改善箇所説明図

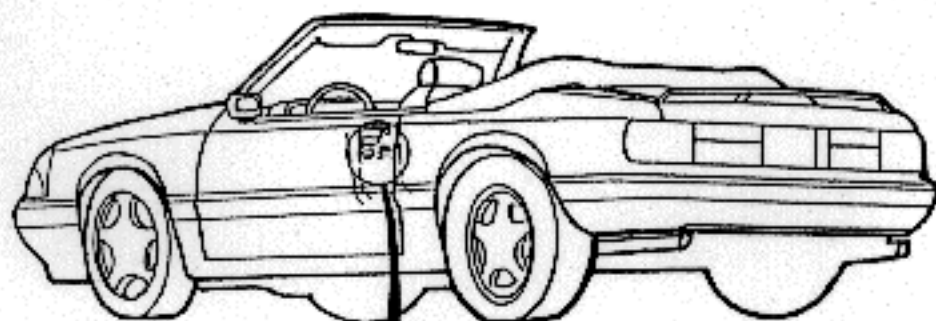
基準不適合発生箇所

音響機器のオーディオ本体（メーカー：パナソニック、型番：XR-5H911、XR-5H912）の配線基板において、当該基板の製造工程が不適切なため、コンデンサーが損傷しているものがあり、そのままの状態で使用を続けると、当該コンデンサーの端子間が短絡して、スピーカーに過大な電流が流れ発熱し、最悪の場合、火災に至るおそれがある。

改善内容

全車両点検し、オーディオ本体を修理または、良品と交換する。

識別：カセット挿入口内部の金具に黒インクを塗布する。
